### **Amendment No.3**

<b><u>To:</u></b>	Interested Bidders
<b><u>From:</u></b>	UNDP Syria
<b><u>Subject:</u></b>	provide Control & Monitoring system for 5 transformers in Rural Damascus in addition to provide a training for 6 engineers from the institution of transmission
<b><u>Reference:</u></b>	UNDP-SYR-RFQ-003-19
<b><u>Date:</u></b>	04. Feb. 2019

Flow chart for software commands

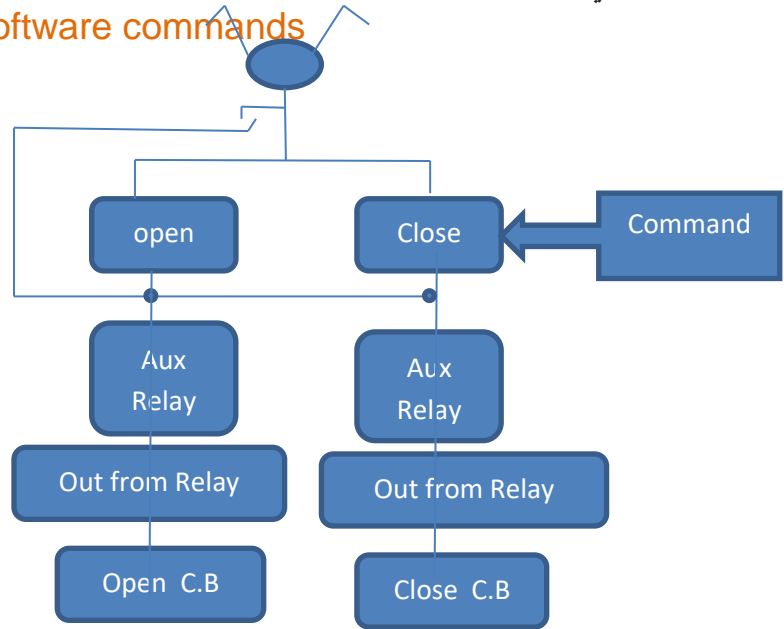
- يرجى التأكيد على المطلوب برمجيا و بالتفصيل مع مخطط صندوقي لعمل الأوامر البرمجية

3- Please advise what the programming requested can achieve in detail in addition to a flow chart for the programming commands.

ج\_ مطلوب برمجيات تعريف الحماية المذكورة في الجدول في دفتر الشروط وتتصب على الحاسب الذي سيركب في المحطة ومذكور بدفتر الشروط موصفات هذه البرمجيات.

A- The Protection units firmware is requested and the different available protection units are listed in a table in the tender book.
